TATE TARKASTUSKERTOMUS

TARKASTUSKERTOMUS

TALO [REDACTED] (TALO [REDACTED])
 Naantali
 [REDACTED] (Rakennusluvassa, [REDACTED] tie 21–23)
 [REDACTED] NAANTALI

Kuva 5.

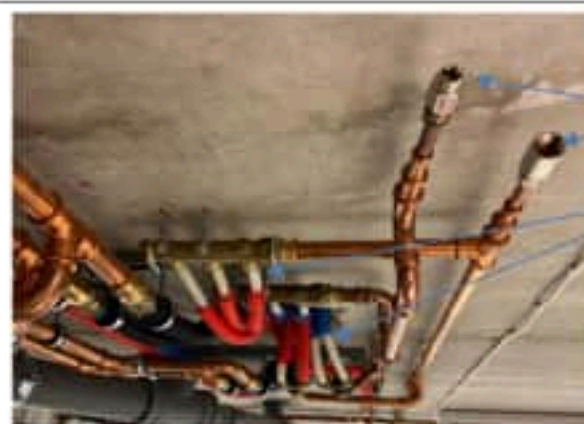
Havainto: Viemärissä näkyy padotuksen jälkiä eli tummia jälkiä putkiosissa. Jokainen liitoskohta tulisi kannakoida, tässäkin kuvassa nähdään kannakointipuutteita.

Kuva 8.

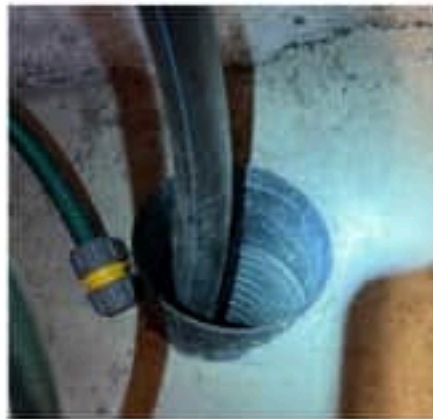
Havainto: Viemärin padotusjälkiä näkyy rungossa. Punainen asennusmuhvi vaihdettava kunnon tulpaksi sekä ruuvattava kiinni. Pystystä puuttuu PL sekä kannakoinnit. Tuuletettuun alapohjaan on aukko seinässä tekniseen tilaan, suljettava.

Kuva 10.

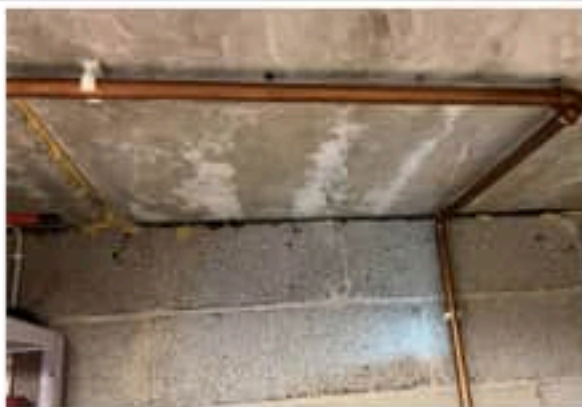
Havainto: Tonttivesijohto on kannakoimatta sekä suojaputken läpivienti tulee tiivistää ns. ilmatilviksi.

Kuva 16.

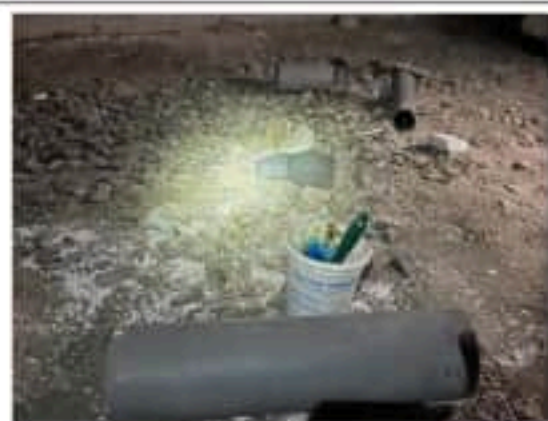
Havainto: Alapohja, pahoja kannake puutteita sekä takakaatoa. Takakaato havaittiin ainakin 3 kohdassa. Kaikki kaadot tulee tarkastaa, kun kannakointia korjataan ja tämän jälkeen eristykset kuntoon.

Kuva 20.

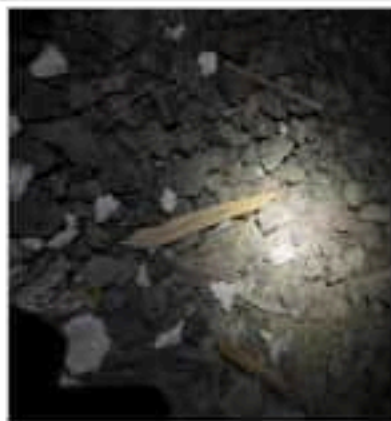
Havainto: Kannakointipuutteita sekä erityisesti kaikki orgaaniset materiaalit tulee poistaa alapohjasta, välittömästi.

**Kuva 21.**

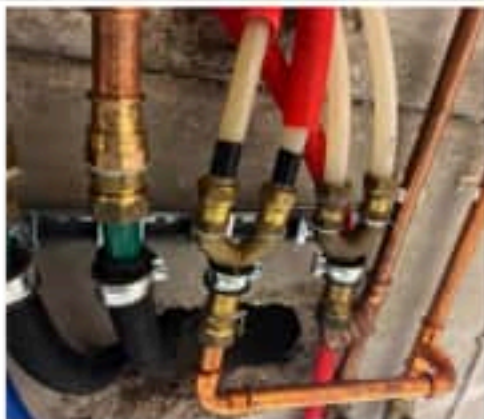
Havainto: Viemärin kannakointipuutteita.

**Kuva 22.**

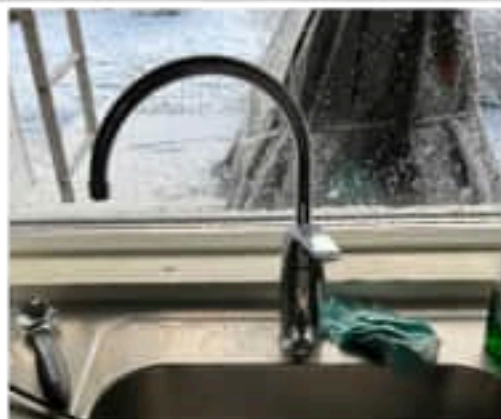
Havainto: Orgaaniset sekä muut styrox murujen poisto alapohjasta.

**Kuva 25.**

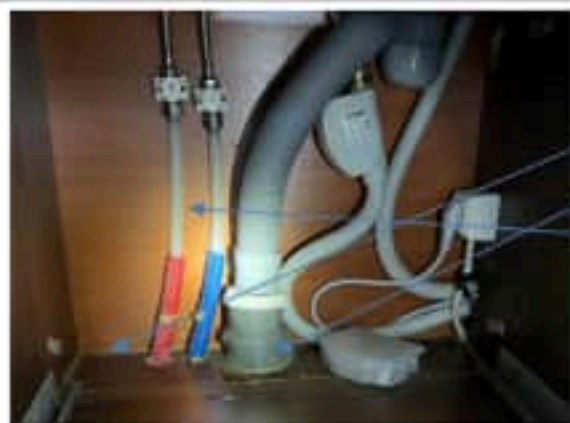
Havainto: Keittiöhanan juoksuputken rajoitusta ei ole asennettu ja hana kääntyy tasoaltaasta "yli"

Kuva 29.

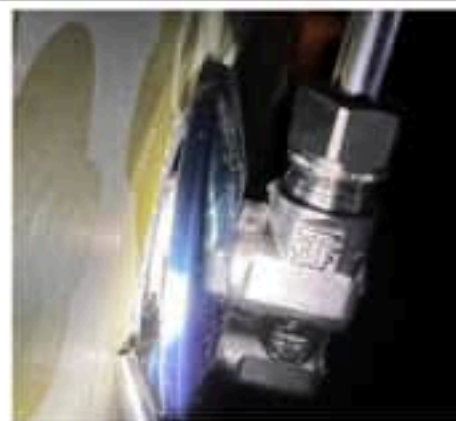
Havainto: APK putket tulisi kannakoida. Kuva keittiön allaskaapin viereisestä kaapista.

Kuva 30.

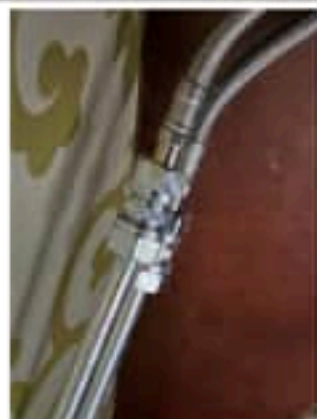
Havainto: Pesualtaan vesilukko sekä vesi-johtoja (kytkentäjohtoja) tulee kannakoida paremmin.

Kuva 31.

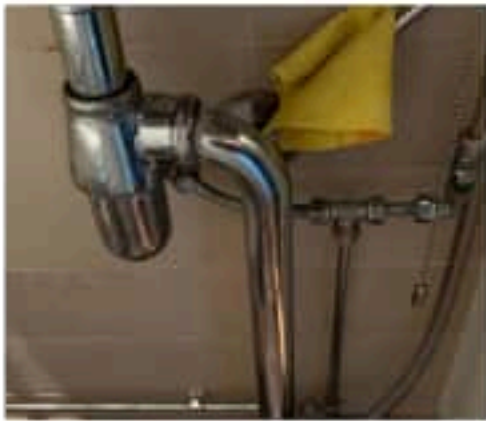
Havainto: Hanakulmarasiat tarkastettava erikseen, osasta puuttui hanakulman ja seinän välinen tiivistä.

Kuva 32.

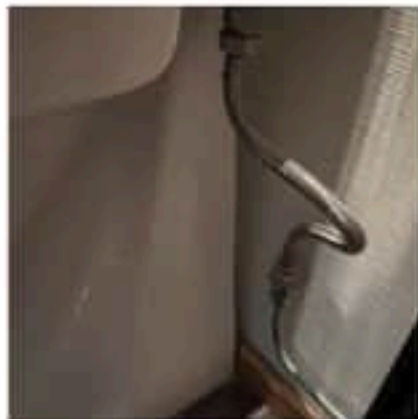
Havainto: Kytkenäjohtoista puuttuu kannakointi.

**Kuva 35.**

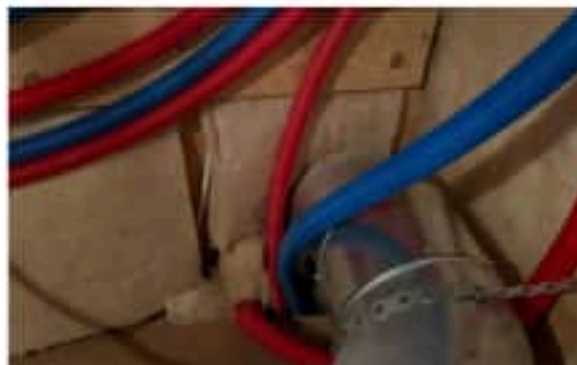
Havainto: Eristämätöntä viemäriä ja IV-kanavaa, osittain ullakko, toisen WC yläpuolella.

**Kuva 39.**

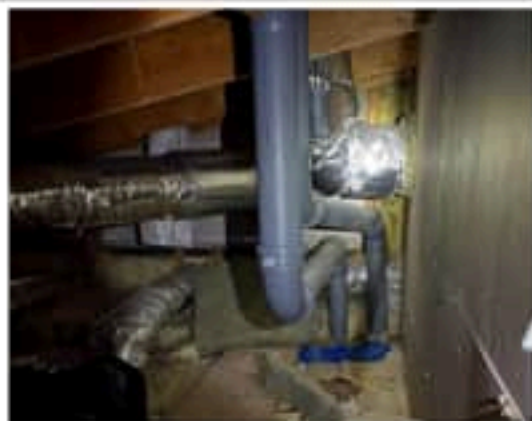
Havainto: IV- kone"huone" eli ullakon puolilämmin varasto. LVI-suunnitelmien mukaisesti kanavat tulee eristää (raitisilma sekä jäteilma).

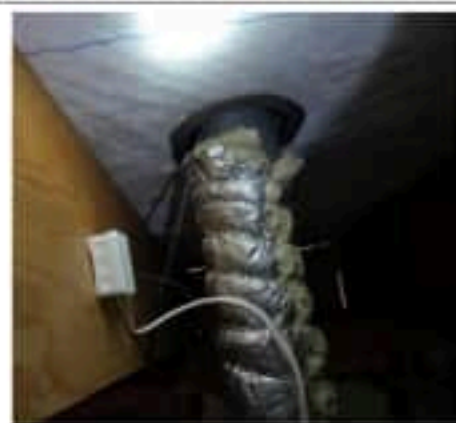
→ IV-koneen lämmitysputken asennus tehty heikotasaisesti.

**Kuva 42.**

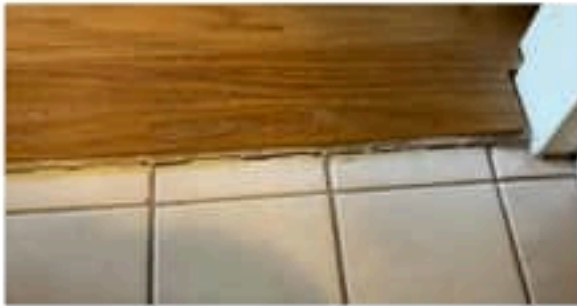
Havainto: Keittiön erillispoisto, paloluokka E30 ei täyty läpiviennissä, tiivistettävä sekä kanavassa puuttuu kannakointeja.

Kuva 47.

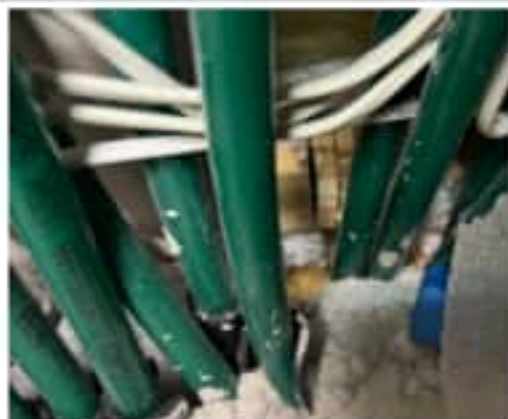
Havainto: Rukoputken kannakointi. Jakotukin vesieristys sekä vuodonilmaisim ei kunnossa.

**Kuva 49.**

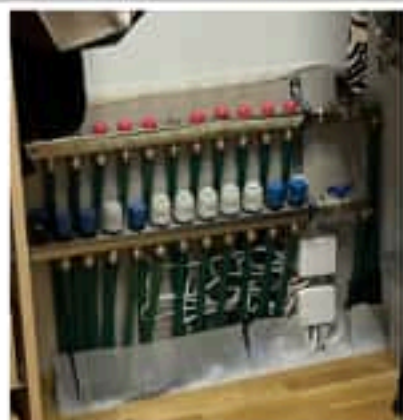
Havainto: Vilitataan kuvaan 52, lämmitysverkoston jakotukin tiiveys ei vastaa asetusta vuotovesien esille tulolle.
